Avis délibéré
de la Mission régionale d'autorité environnementale
Provence-Alpes-Côte d'Azur
sur le projet de création d'un crématorium à Digne-les-Bains
(04)

N° MRAe
002392/A P

Figure 2: Profil des aménagements prévus - source: étude d'impact.

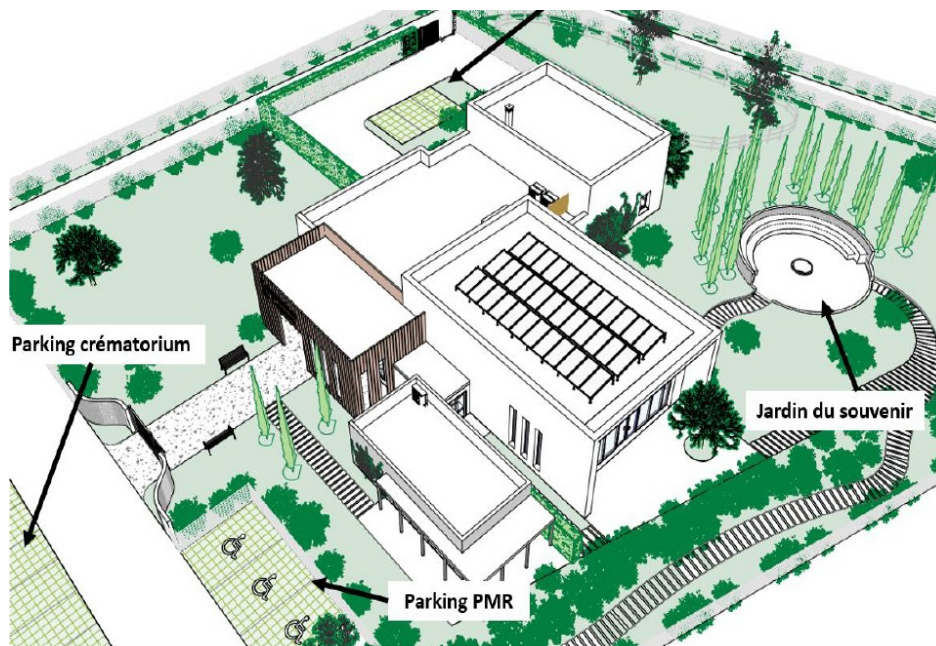
La MRAe constate que les travaux préparatoires (réaménagement préalable du terrain, démolition d'un bâtiment situé au sud-est de la parcelle) ne sont pas intégrés dans le périmètre de projet retenu par l'étude d'impact⁴.

Alors que le projet prévoit la mise en place « d'appareils de crémation qui fonctionneront au gaz naturel », le raccordement au réseau de distribution n'est pas non plus intégré dans le périmètre de projet. Leurs incidences doivent également être analysées dans l'étude d'impact.

La MRAe recommande de compléter l'étude d'impact en intégrant le raccordement au réseau de distribution du gaz au périmètre de projet, et d'analyser les incidences environnementales du raccordement, ainsi que des travaux préparatoires à l'installation du projet. Sur la base de cette analyse complétée, la MRAe recommande de prévoir, le cas échéant, les mesures d'évitement et de réduction adaptées.
